Onderwerp : PF-2023/270856: advies vooroverleg bestemmingsplan Noardburgum -
Woudweg 19

Overlegreactie Wetterskip Fryslân

Hieronder de hoogtekaart ter indicatie.

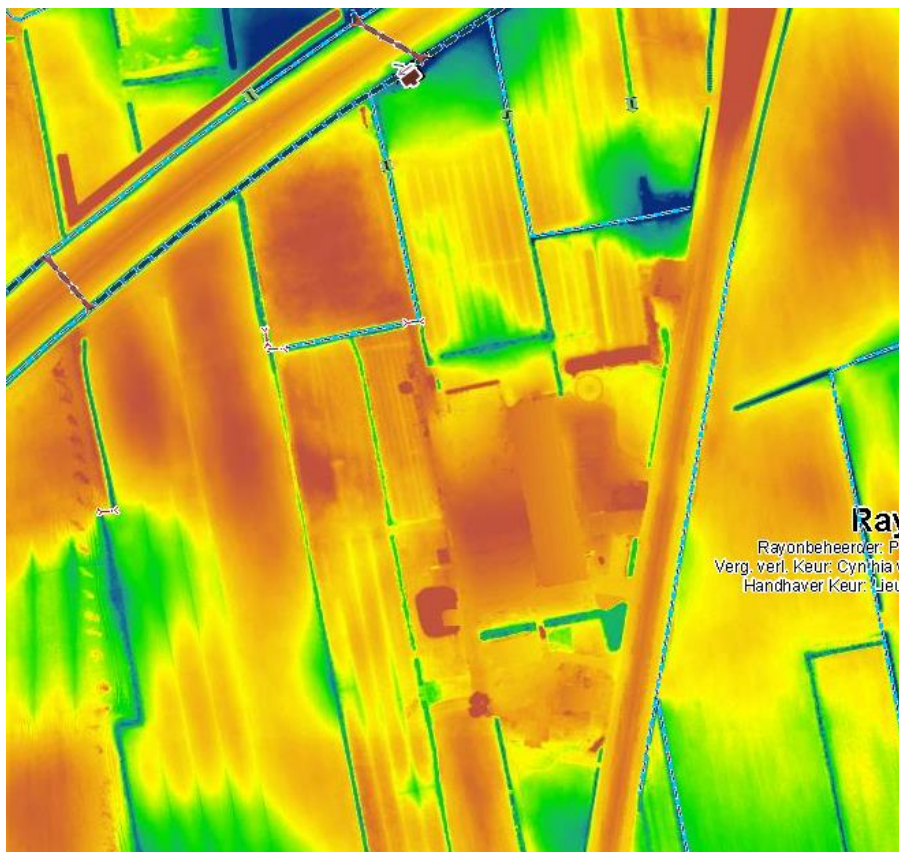
Het terrein rond de houthandel is variabel in hoogte. Het verdient in dat soort gebieden voorkeur om water zo lang mogelijk vast te houden en zo langzaam mogelijk af te voeren. Het aanleggen van berging (compensatie) heeft het meeste nut in de wat lagere delen. Daar waar het water van nature heen wil.

Graag zien wij in het onderdeel 'Water' op welke wijze het water vanaf verhard oppervlak wordt vastgehouden en vertraagd wordt afgevoerd.

Ook zouden we graag zien dat nog goed gekeken wordt op welke locatie verbreding van watergangen (of aanleg van nieuwe) het meest effectief is met het oog op een goed functionerend watersysteem.
